首里城炎上！⑤ 再発防止最終報告書に向けて！ －首里城火災に係る再発防止中間報告書について－

技術士（衛生工学・建設・環境）・甲種危険物取扱者等
環境計画センター 専任理事 鍵谷 司

2. 中間報告書で述べる「出火原因」について

写真1 分電盤室の延長コードとLED照明、差込口

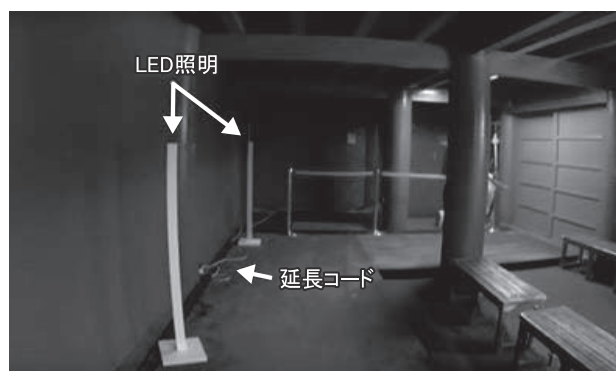
正殿北東側の利用状況から、電気器具の利用による配線またはコンセント等からの出火を挙げているが、具体性に欠けている。また、配線やコンセント等から出火するならば分電盤の電源が落ちるはずであり、説明もなく、ただ記載しているのでは物足りない（写真1、図1、図2）。

正殿の照明には家庭用の延長コードが使用され

ていた証拠（写真1）がある。つまり、夜間照明電源としてこの容量の小さな延長コードから引き込むと距離も短くて便利であるし、しかも、溶融痕があったことから最も疑わしいのである。準備会場から距離的に最も遠い奉神殿から引き込むこと自体が疑わしい。責任問題が派生しかねないイベント業者の聞き取り結果を信用し、「火災の原因である可能性は低いと考えられる」と考察することはいかながなものであろう。首里城の利用にあたっては、厳しい制限が規定されており、電源等については詳細に計画を提出し、許可が必要であることから、これらの申請書類による確認も必要不可欠である。

図1 正殿の電気系統図（消防庁）

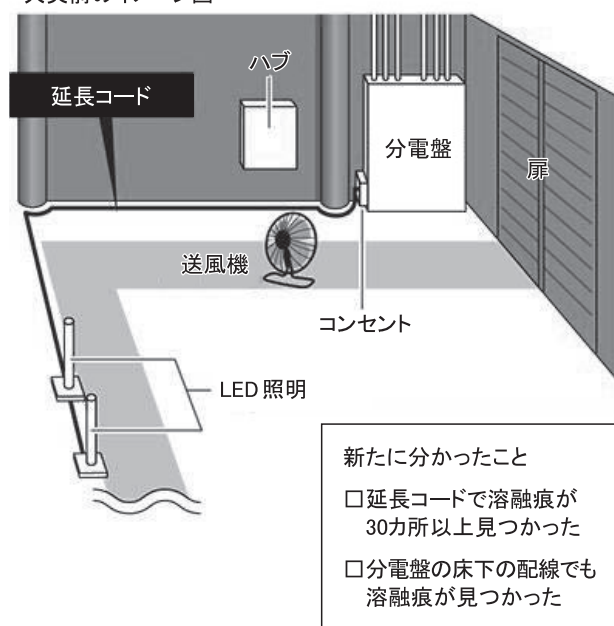
ているが、ここでは「配電盤」とある。本当にこの北東部の部屋が「配電盤室」なのであろうか？ 配電盤室ならば、高圧受電（6,600V）し、これを200/100Vに変圧して分電盤室に送電し、ここからブレーカを通して電気使用区域に送電するはずである。参考資料3によると、首里城公園の受電は沖縄県（首里杜館）で受電し、国側は国専用き電盤を経由して奉神殿の電気室で低圧にして北殿、正殿、南殿の分電盤へ送電しているとある。首里城内の電気設備系統を明確にする必要がある²⁾。

図2 火災後の配線の溶融痕
(琉球新報 2019年11月8日)

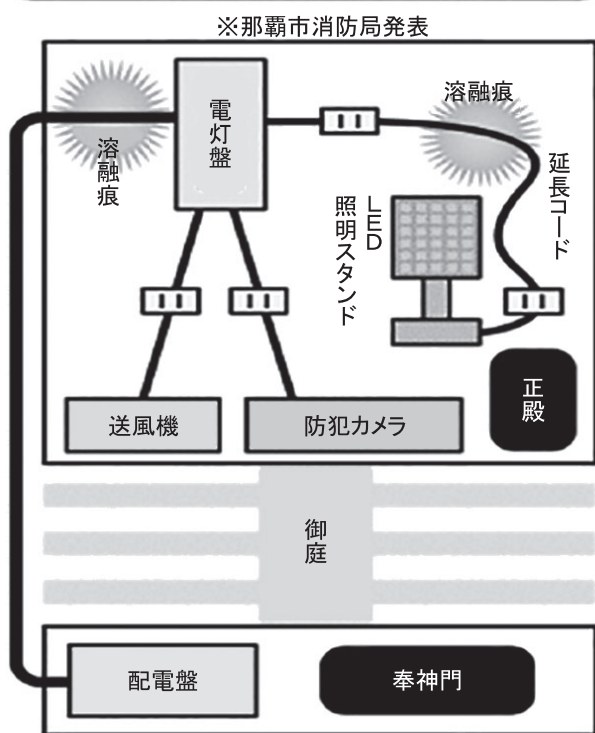
ところで、火元の可能性が指摘されている正殿分電盤を電源とした証言はないが、多くの疑問が浮かび上がる。この分電盤室から引き込まれた延長コードにショート痕が数多く確認されている（図2）。この溶融痕は、火災前に生じたか、火災後に生じたかが確定できないとのことであったが、正殿内には、多くの配線がある。この奉神殿から正殿へのケーブルと正殿分電盤からの引き込み線のみに溶融痕が発生した事実について深く考察すべきである。

各分電盤からの電気は、夜間照明をはじめ使用されていたはずであり、南殿と奉神殿の配線に焼夷痕がないのであれば、正殿分電盤の特殊性に焦点をあてて検討すべきである。つまり、ここからの引き込み線は、過電流により小さなショートが生じ、配線のショートが拡大したことが大きな原因ではなかったか？ イベント電源にこの引き込み線が使用されたことが疑われる。通常、過電流が生じた場合は、ブレーカが落ちて電流は遮断され安全が確保されるが、この引き込みのコンセントは、防犯センサーの電源となっているので、分電盤のブレーカを経由しないコンセントから給電されていたとの報道もあった。なお、ブレーカを経由しない配線は電気事業法に違反しているので、しっかり調べていただきたい。

図3 首里城祭の準備会場と電気室の配置概要
【；準備会場、○；電気室】

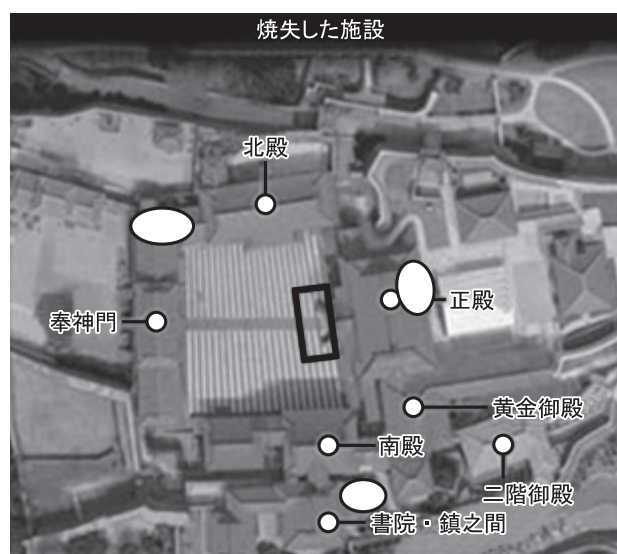
イベントの準備作業は、公園閉園以降に準備するとなると、園路照明、保安灯、ライトアップ、イベント用夜間照明など多くの電源が必要になろう。当然、首里城祭を主催する財団から管理者（沖縄県）に対してイベント準備における電源使用許可申請が行われているはずであり、使用電力、使用ケーブル、使用電源、消費電力などの記録が存在するはずである。奉神殿は配

電盤であり、高圧電源を変圧して正殿、北殿、南殿の分電盤へ送電し、ここからブレーカを介して末端で電気を使用する系統とある。現場に最も近い正殿分電盤の電源をなぜ使わなかったのか非常に疑問である。しかも、火災現場ではこの付近の配線に溶融痕が確認されているとあるので、常識的にはここからの受電を疑うべきであろう（図3）。

単なる業者に対する聞き取りにより「電源は奉神門や南殿から引かれている」を鵜呑みにすることは適切ではなかろう。申請書類および証拠写真に基づいた根拠が求められる。

図4 正殿1階に設置された防犯設備と配置

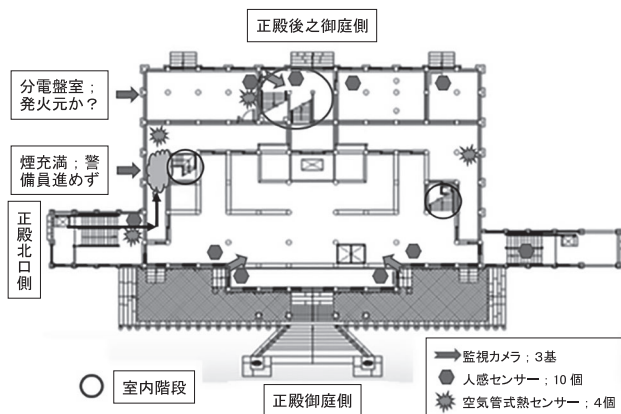
正殿内には、消防設備としては自動火災報知設備、非常用放送設備、屋内消火栓6台、消火器12本、防犯設備としては正殿1階に人感センサー10ヵ所、監視カメラ計7台が設置されていた(図4)。しかし、夜間に発生した火災に対しては、ほとんど役に立つことなく燃え尽きた。とくに、センサー類の感度が鈍すぎて、警報発令がかなり遅れたことが致命傷に思える。

人感センサーが発令し、警備員が正殿に確認のため急行するが、すでに内部は猛煙に包まれており、消火設備が使用できなかった。警備員の消火活動の問題点もあろうが、センサー類が、猛煙が発生しているにもかかわらず感知が遅れた理由を解明すべきである。とくに、最初に感知した防犯

センサーが、侵入者がいなかったにも関わらず作動した要因を解明すべきである。設備の劣化などの可能性と指摘するのではなく、論理的な解明が求められる。

奉神殿の警備員室への人感センサーによる発令では、感知地点がわかるはずである。正殿内1階には多数のセンサーが設置されているが、警備員がただちに正殿北出入口に確認のために向かったことは、正殿北側のセンサーが感知したことを示唆する。いずれのセンサーが作動したかについて明らかにする必要がある。時系列で示すと次の通りである。

人感センサーが発令して2、3分後には、警備員が現場に到着し、黒煙で充滿した正殿室内を確認している。このことは、センサーが作動するかなり前から黒煙が発生していたことを示唆する。最初に作動した人感センサーと火災報知器の地点を明らかにすることで、火元の地点を絞ることができる。

また、人感センサーおよび火災報知器の感度が非常に低いように思える。その構造や方式、感度などの特徴を明らかにしていただきたい。なによりも人感センサーが、侵入者がいないにもかかわらず作動した原因を解明すべきである。

ところで、正殿内の消防設備は、下記の通りである²⁾。これより2階と3階には煙感知器が設置

されているにもかかわらず、1階のみが設置されていない。奉神殿をはじめ主要建造物にはすべて煙感知器が設置されているにもかかわらず、極めて信じがたい計画であった。

ところで、煙感知器は、設置地点が廊下や階段の場合、容易に感知できるが、密閉された室内が煙の発生源であれば、煙が室外に漏出するまで感知できないので、警報に遅れが生じる。今回の事例で、仮に密閉された分電盤室が煙発生源であったとしたら、黒煙が充満したため、室内の人感センサーが作動し、さらに温度が上昇した段階で室内の火災報知器が作動したフローが考えられる。とくに、炎を出さない無災燃焼では、黒煙は猛烈に発生するが、温度上昇が遅いので、火災報知器は速やかに感知することができず、発令は遅れる。これが、警報の遅れ、初期消火の失敗につながり、大火災を引き起こした致命的な要因になった可能性が大きいと考えられる。

図5 4台の監視カメラの配置図

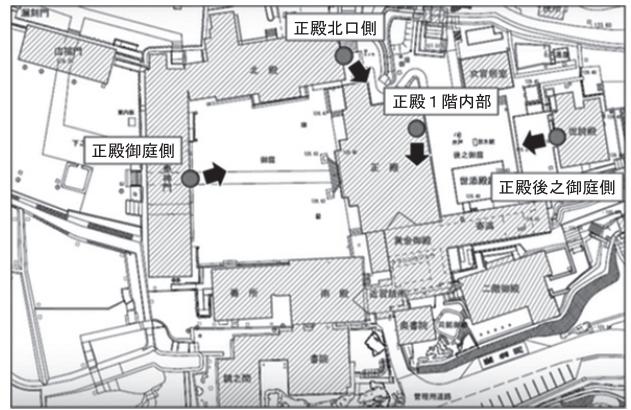
正殿を映す4台の監視カメラの映像が公開された³⁾。カメラの配置は、図5に示す通りである。

室内カメラは早々に画像が消え、北側カメラは昼間の画像がないので解析が難しい。正面前庭と裏側からの映像が大火災に至るまでの状況を記録している。とくに裏側からの映像は、正殿北東側の分電盤室の状況が記録されており、正殿正面の状況とはまったく異なる映像が記録されている。

以下に、原因究明に重要な証拠となる解明すべき現象について簡単に述べておく。なお、裏側とは、③世誇殿から後之御庭から正殿裏を記録（図5）しており、夜間照明がないので真暗で、正殿裏側の壁、窓、出入口の有無がわかりにくい。裏

ところで、正殿裏側カメラ（裏側③）には、正殿正面①には記録されていない白い光が時々記録されている。警報後、約10分後に裏側カメラに1階の中央階段から分電盤室にかけてフラッシュ光が複数回点滅を繰り返す。その後、分電盤室側の位置する北壁面を白い煙が上昇し、1階軒下を這うように南側に移流する（写真3）。かすかな発光が見えたほぼ40分後に裏側中央階段から分電盤室に大きな炎が上がる（写真4）。最も重要な数分間の画像が編集でカットされているので、火災の発生源や延焼方向などは不明である。この重要な画像を編集でカットすることは不適當であろう。

視カメラには炎が確認されず、真っ白なフラッシュ光が何度も記録されている。フラッシュ光とは、電気のショートと考えられるが、検討すべきである。しかも、複数回繰り返して記録されていることは、火災後に溶融痕が複数個確認されていることと関連がありそうである。なお、フラッシュ光は、北東部分電盤室付近でのみ記録されており、その他の画像には認められない。
